### Forum mondial de l'harmonisation des Règlements concernant les véhicules

### Groupe de travail du bruit et des pneumatiques

## Rapport du Groupe de travail du bruit et des pneumatiques sur sa soixante-dixième session

### Amendements au Règlement ONU n° 51 qui ont été adoptés (sur la base des documents ECE/TRANS/WP.29/GRBP/ 2019/13 et GRBP-70-26-Rev.1)

Annexe 3 – Appendice, modifier comme suit :

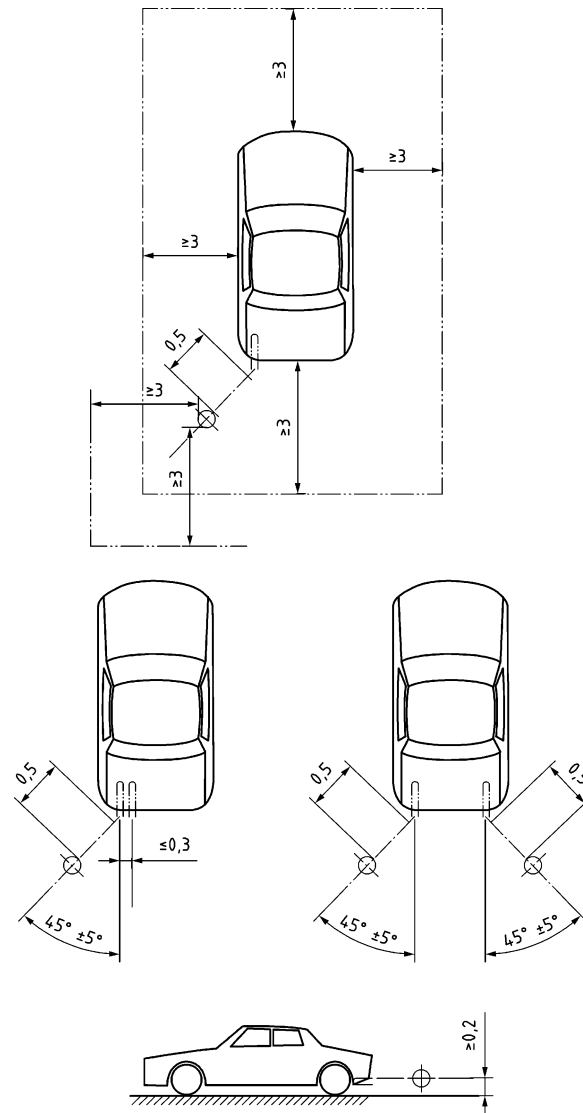
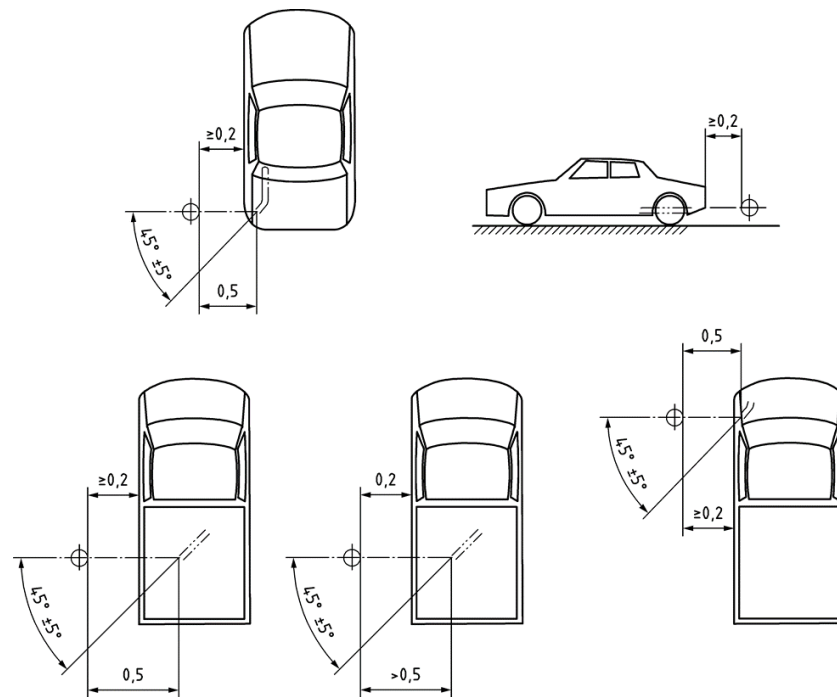
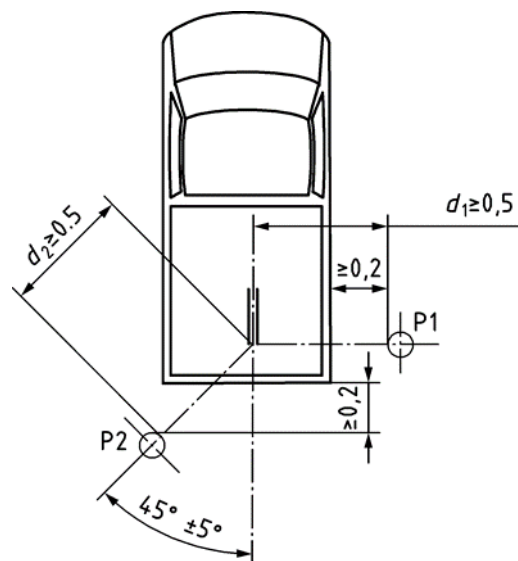
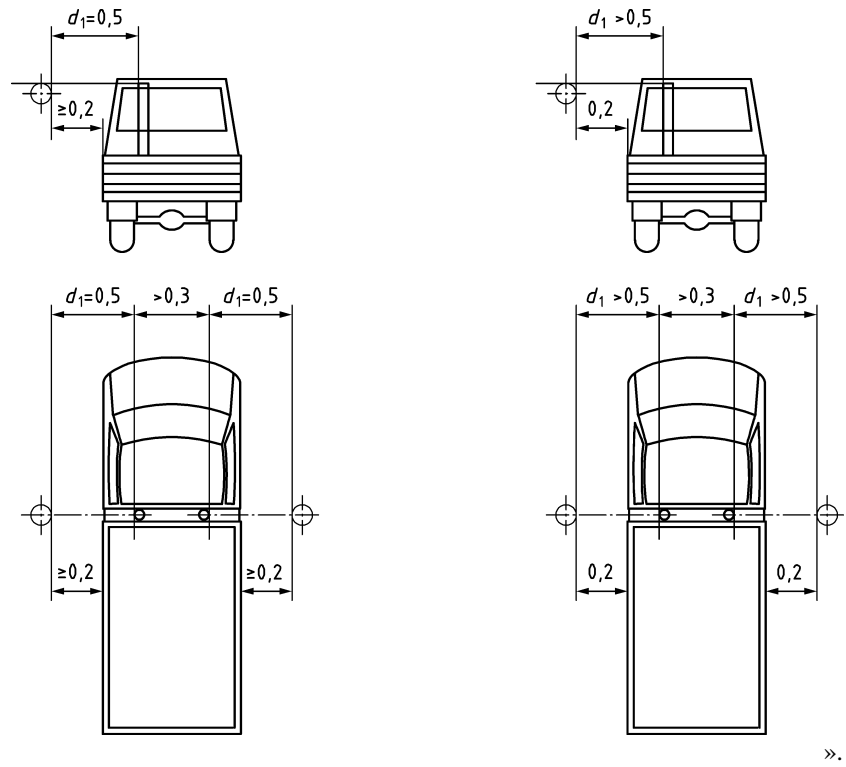
**Pour les véhicules sur lesquels le point de référence du tuyau d'échappement n'est pas accessible, ou est situé sous la carrosserie, comme indiqué aux figures 3b et 3c de l'annexe 3, en raison de la présence d'obstacles qui font partie du véhicule (par exemple roue de secours, réservoir de carburant ou compartiment de la batterie), le microphone doit être placé à au moins 0,2 m de l'obstacle le plus proche, y compris la carrosserie du véhicule, mais pas en dessous du véhicule. Son axe de sensibilité maximale doit être placé dans la direction de l'orifice de sortie des gaz d'échappement à partir de la position la moins obstruée par les obstacles mentionnés ci-dessus. Si la distance entre la sortie d'échappement et l'autre côté du véhicule est supérieure à 0,2 m (voir fig. 3c et 3d de l'annexe 3), les distances  $d_1$  et  $d_2$  seront déterminées comme suit :**

**Lorsque plusieurs positions sont possibles, comme indiqué à la figure 3c, c'est la position du microphone donnant la valeur de  $d_1$  ou  $d_2$  la plus basse qui est retenue. ».**

« Figure 4a

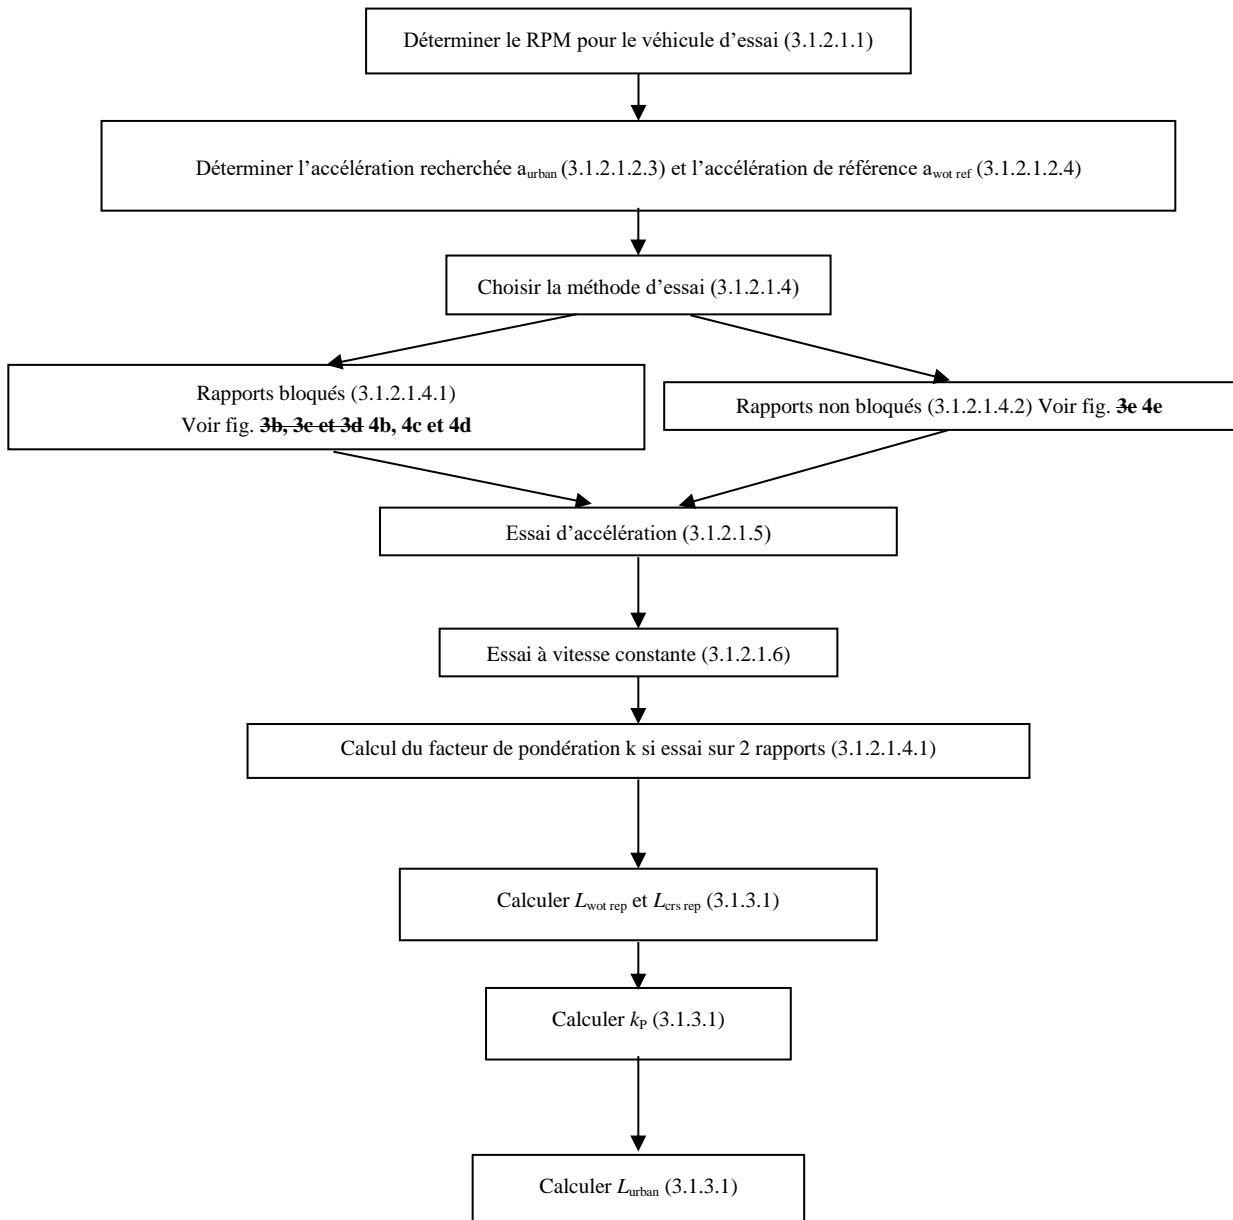
Figure 4a, modifier comme suit :

« Figure 4b

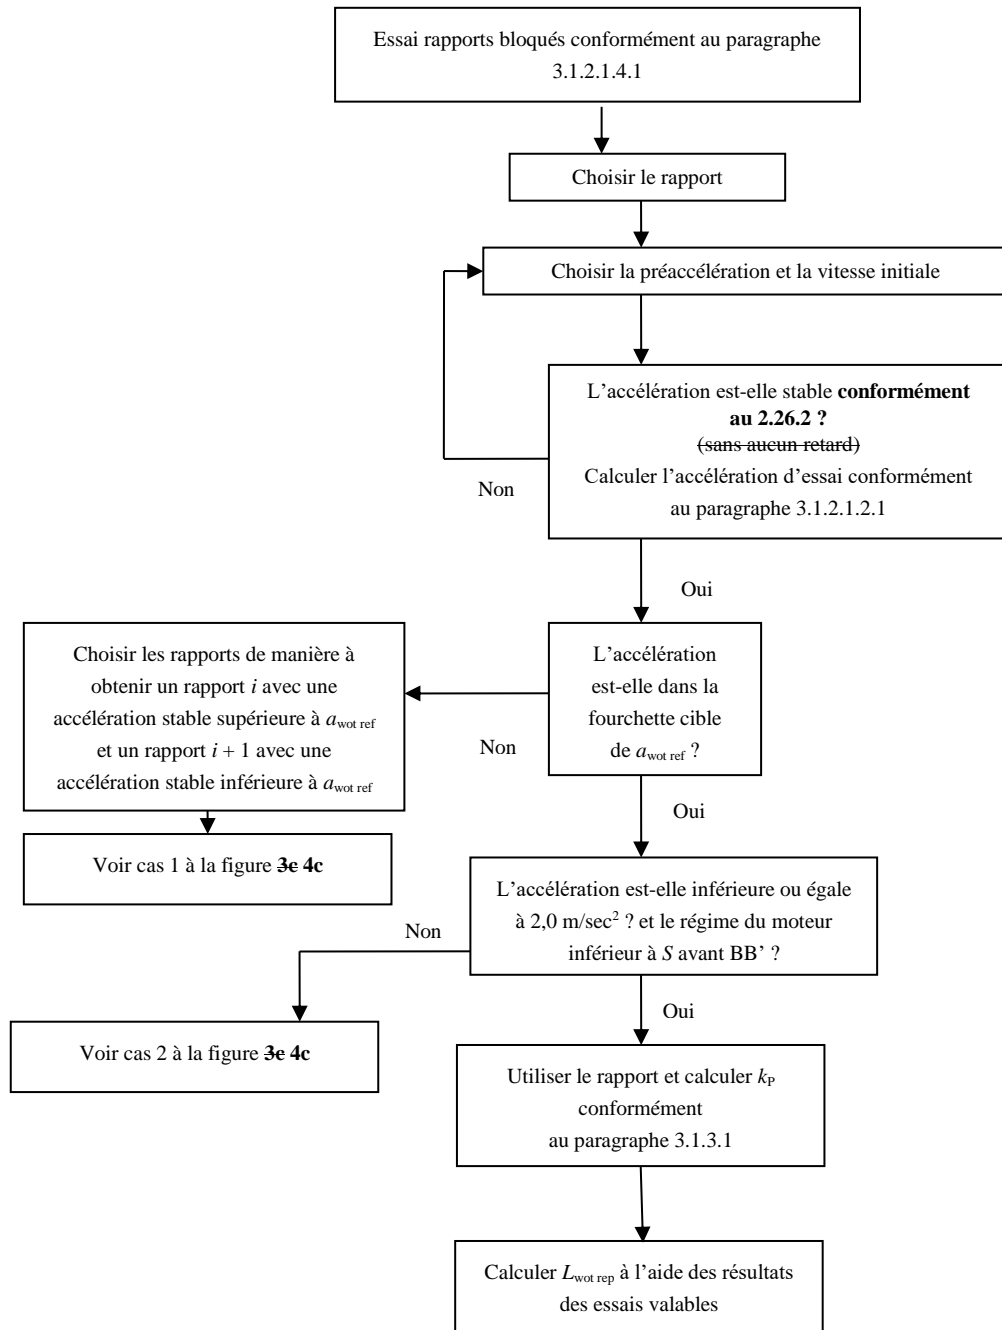
Figure 4b, modifier comme suit :

« Figure 6

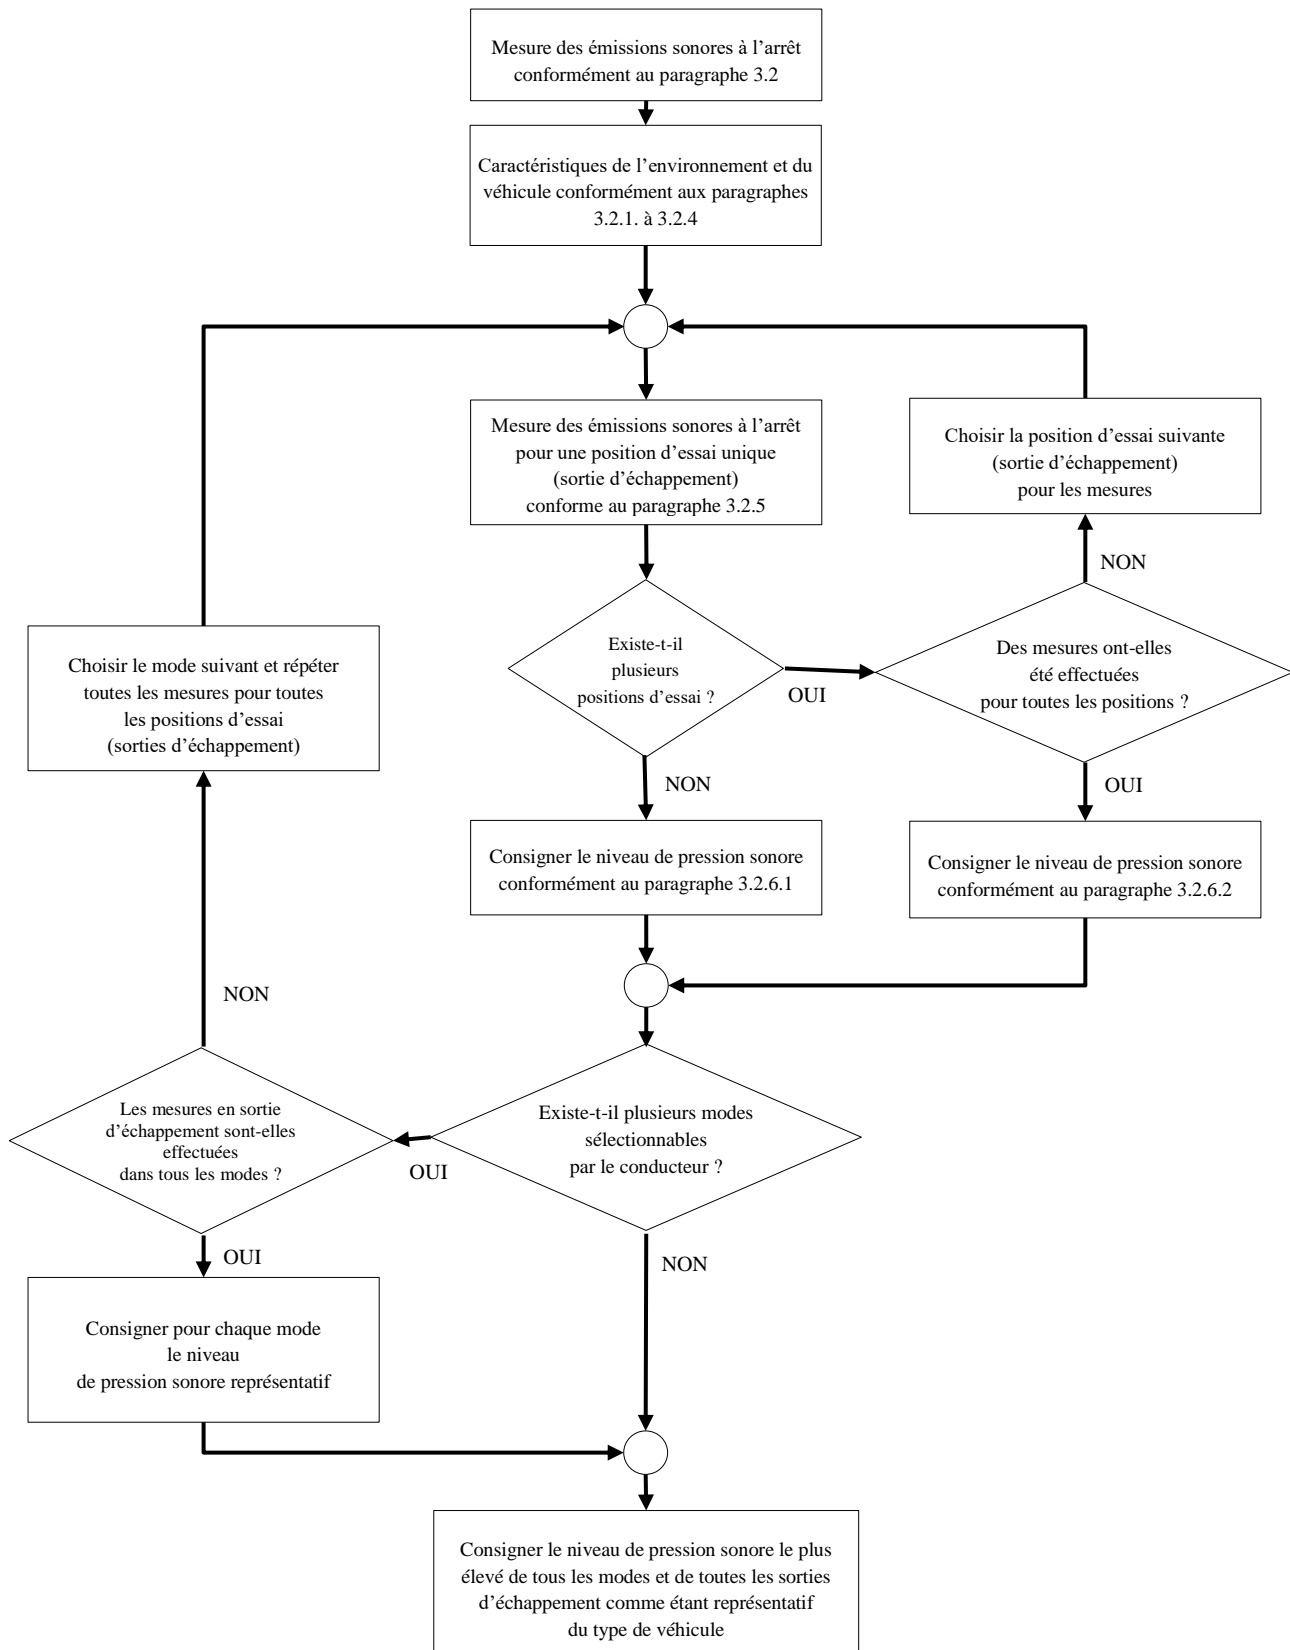
Ajouter une nouvelle figure

**Organigramme pour la mesure des émissions sonores à l'arrêt et le traitement des données conformément au paragraphe 3.2**
